ACTA DE INSPECCIÓN

CERTIFICAN: Que los días 22 a 25 de enero de 2024, de forma presencial, y el día 26 de enero de 2024, de forma telemática, ha tenido lugar una inspección en la Central Nuclear Almaraz (CNA), emplazada en el término municipal de Almaraz, provincia de Cáceres, que cuenta con Autorización de Explotación concedida por Orden Ministerial TED/773/2020 de fecha de 23 de julio de 2020.

El objeto de la inspección ha sido realizar comprobaciones relativas al funcionamiento de intercambiadores de calor y del sumidero final de calor (UHS), todo ello de acuerdo con el procedimiento del CSN PT.IV.206, Rev.1, y siguiendo el contenido de la agenda de inspección, de referencia CSN/AGI/INSI-CITI/ALO/23/25, que fue enviada previamente al titular y que se recoge en el anexo I de la presente acta.

Figura 1: nivel de agua en UHS (embalse de Arrocampo – embalse de esenciales). ETF nivel Arrocampo y nivel Esenciales: 254,26 m.

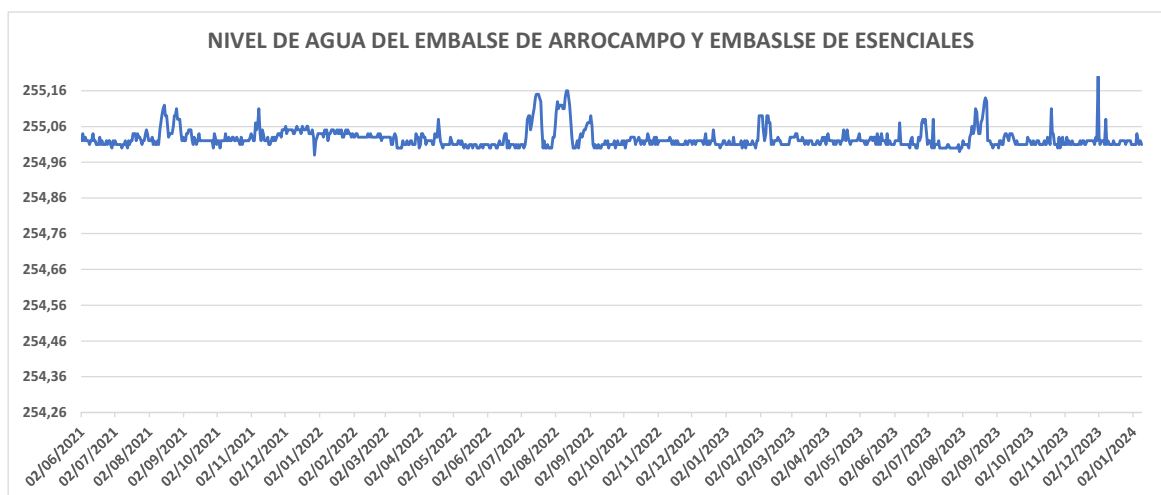
En relación con los niveles de agua del UHS incluidos en la documentación (fichero Excel y Figura 1), se verifica que, durante el intervalo de tiempo objeto de revisión, los niveles máximos y mínimos registrados fueron 254,98 m y 255,2 m, medidos los días 28.12.2021 y 01.12.2023 respectivamente. Todos los valores de nivel de agua contenidos en el registro dado por el titular se encuentran por encima del valor mínimo de ETF de 254,960 m.

Figura 2: temperaturas medidas en el agua del Embalse de servicios esencias.

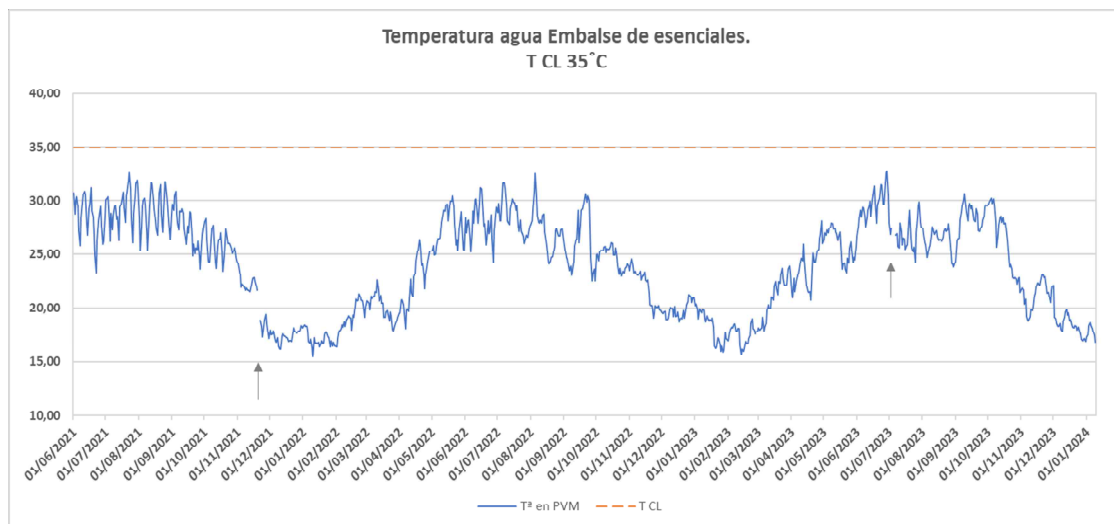
El valor máximo de temperatura media del agua del embalse del UHS corresponde a la temperatura obtenida el día 29.06.2023: 32,76 °C. El resto de valores de temperatura de agua del registro, no superan el valor de ETF y ETFM de 35 °C. La Figura 2 de temperaturas de agua muestra dos zonas sin datos e indicadas con flechas.

La primera flecha indica “Pérdida de alimentación eléctrica por colocación de descarga: inoperable SWX-TY-3634 hasta el 23.11.21”. Los datos se calculan según instrucciones del OP1-PV-07.07. Dichas instrucciones indican alinear la descarga de SW al lago de esencias y tomar la lectura máxima de las últimas 24 horas de los canales SW1-TIT 3676 y SW1-TIT-3677. Ambos deben dar valores por debajo o igual de 34,7 °C. El titular verifica de esta forma descrita que la temperatura está dentro de lo especificado para los días 20 y 21 de noviembre de 2021, SW1-TIT-3676: 22,88 °C, SW1-TIT-3677: 22,44 °C y SW1-TIT-3676: 21,20 °C SW1-TIT-3677: 21,08 °C, respectivamente.

La segunda flecha indica “Fallo de comunicaciones con SAMO: inoperable SWX-TY-3634 hasta el 08.07.23. Los datos se calculan según instrucciones del OP1-PVM-3.7.9.2”. El titular verifica que los días 4, 5 y 6 de julio de 2023 los registros de temperatura obtenidos han sido SW1-TIT-3676: 29,29 °C SW1-TIT-3677: 29,07 °C, SW1-TIT-3676: 28,19 °C, SW1-TIT-3677: 27,67 °C y SW1-TIT-3676: 28,5 °C SW1-TIT-3677: 28 °C, respectivamente. Los registros de temperatura del 7 y 8 de julio de 2023 son los calculados por el SAMO a partir del instrumento SWX-TY-3634 y según procedimiento de toma de lecturas OP1_PVM-24H.M1.2.

Figura 3: tiempo de uso de los aspersores e influencia en la temperatura agua del embalse de esenciales y diferencias de Tm superior e inferior del agua del embalse de esenciales.

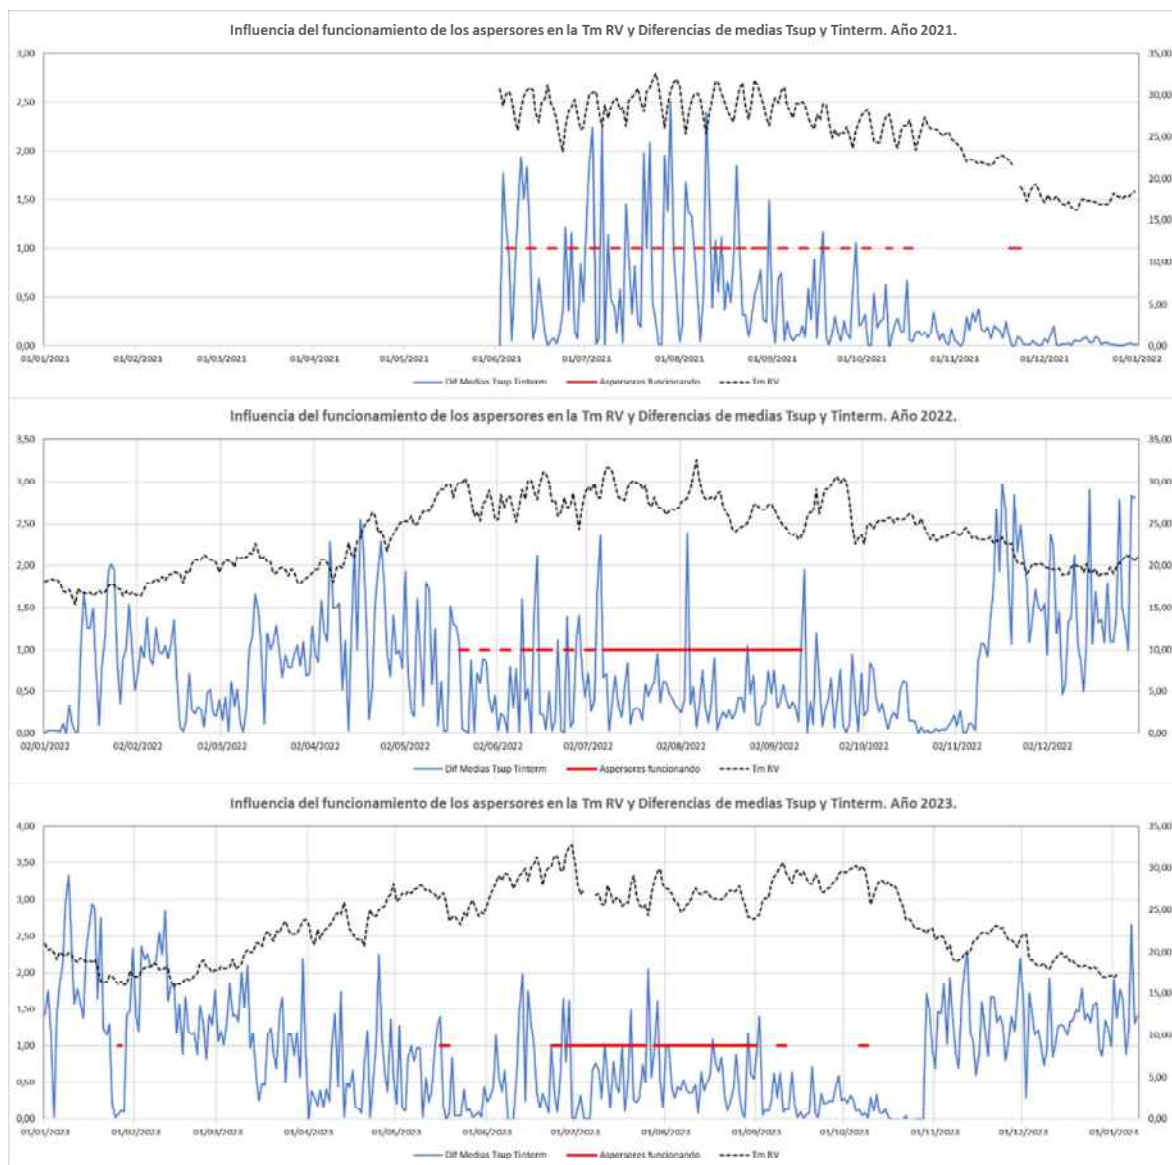
Durante los años 2022 y 2023 los datos de temperatura del agua medida en el embalse de esenciales muestran un registro más suavizado, sin cambios bruscos de temperatura, en comparación con los registros de 2021. La temperatura del agua se mantiene por debajo de 30°C durante más tiempo. También la diferencia de temperaturas entre sensores a diferente profundidad se reduce y suaviza (figura 3); cuando dicha diferencia aumenta es porque la temperatura del agua en la zona superior aumenta, el agua caída de los aspersores enfría el agua de dicha zona superior y reduce dicha diferencia.

Según los datos revisados por la Inspección el uso continuado de aspersores durante los meses de verano permite, además de un aumento del margen de temperatura, un mejor control de la temperatura del agua en comparación con el uso discontinuo durante fines de semana. La Inspección desconoce si dicho cambio de régimen de funcionamiento de aspersores responde a una mejora en dicho control de temperatura únicamente o a algún otro condicionante o cambio relacionado con el riesgo de crecimiento de bacterias.

Figura 4: temperaturas en °C registradas en zona superior e intermedia (ordenada izquierda) y diferencias (ordenada derecha).

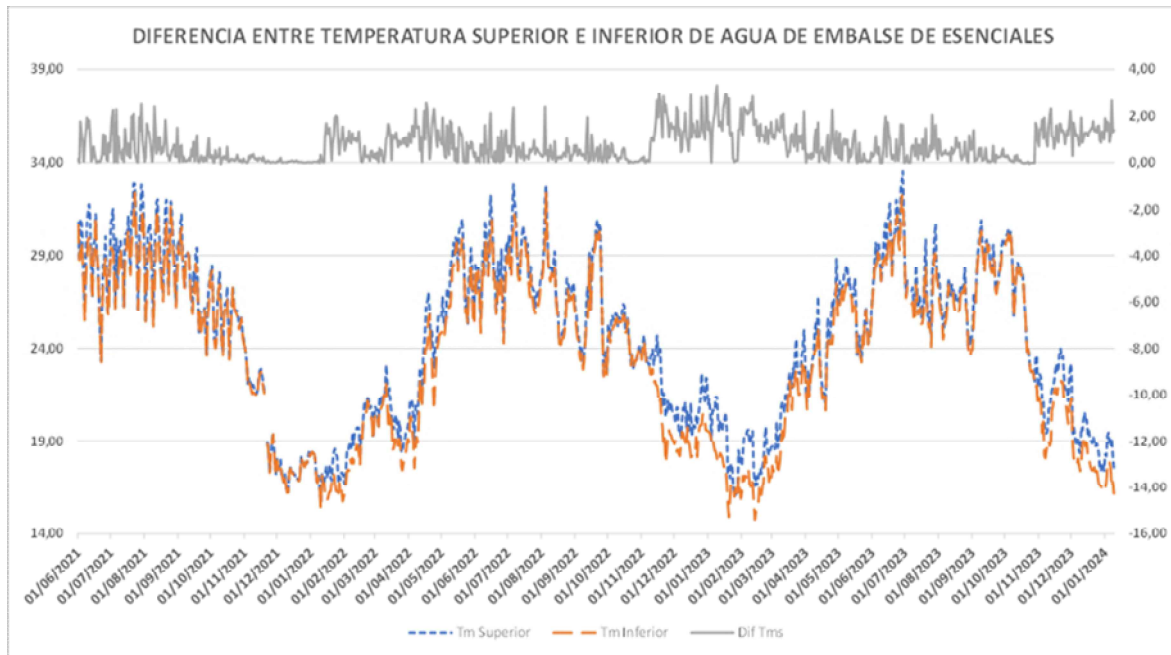
En cuanto a la diferencia de temperatura del agua entre la zona superior e intermedia en el embalse de esenciales, los datos enviados por el titular indican que dicha diferencia es siempre mayor en los periodos fríos del año, entre noviembre y marzo, aproximadamente. En verano, meses de julio y agosto, el titular indica que las diferencias son siempre pequeñas, salvo medidas puntuales, por el efecto de enfriamiento y mezcla que provoca el uso de aspersores (Figura 4).

Figura 5: registros de temperatura media en embalse de agua de servicios esenciales. Medias mensuales calculadas con medidas obtenidas a las 10 h y 20 h. Diferencias de temperaturas medias de superficie y fondo a las 10 h y 20 h.

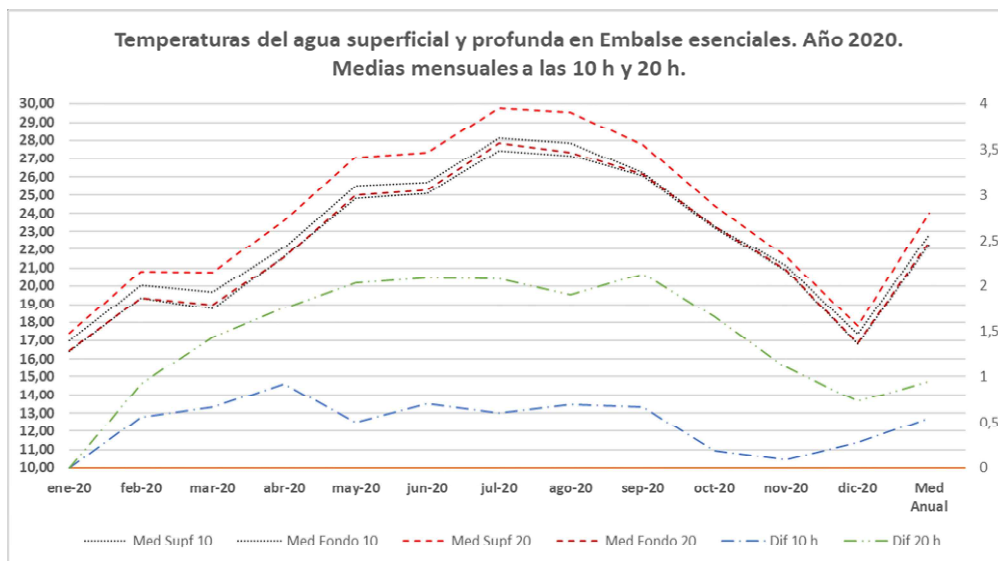
El titular analiza datos de temperatura media mensual, del agua del embalse de esenciales, calculadas a partir de los datos de los termistores TR7002XHA y TR7004HA, el primero a 0,83 m de profundidad de la superficie, el segundo en la zona baja a 0,80 m del fondo. La separación entre ambos termistores es de 2,97 m, siendo 4,6 m el espesor de agua en la zona de medida. El titular utiliza en sus cálculos dos medidas diarias por termistor, una registrada a las 10 horas y otra a las 20 horas, y durante el año 2022 (Figura 5).

Entre junio y septiembre la temperatura media en superficie a las 20 h está entre los 27 °C y 30 °C; en profundidad la temperatura media a las 20 h varía entre 25 °C y 28 °C. Entre abril y agosto el titular registra las mayores diferencias de temperatura durante el año, dichas diferencias no sobrepasan el valor de 2,2 °C.
